RENESAS TECHNICAL UPDATE

製品分類	パッケージ	発行番号	TN-WRP-A012A/J	Rev.	第1版
題名	トレイ安定供給に伴う変更のご案内		情報分類	包装仕様変更	
適用製品	マイコン製品、SOC製品、メモリ製品 MS I G製品	対象ロット等	関連資料	新旧比較リスト 対象品種リスト

New (L196-09A)

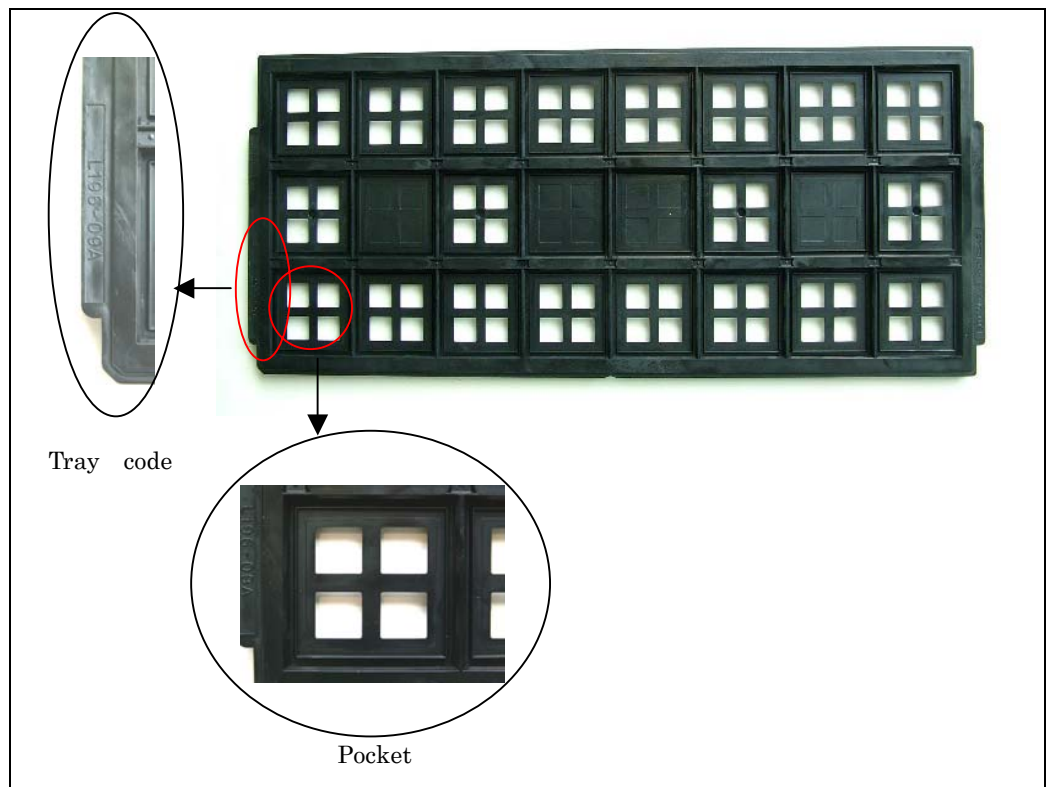
L196-09 →L196-09A：トレイ金型追加に伴いポケット穴埋めを追加しました。
L196-65 →L196-65A：トレイ金型追加のみです。
ST-TQ161610TJ-1→L196-88 } 市販品から自社トレイとなり、ポケット穴埋めを追加しました。
ST-TQ142014TJ-1→L196-111 }
OT-020T-3S(H) →L196-119 }
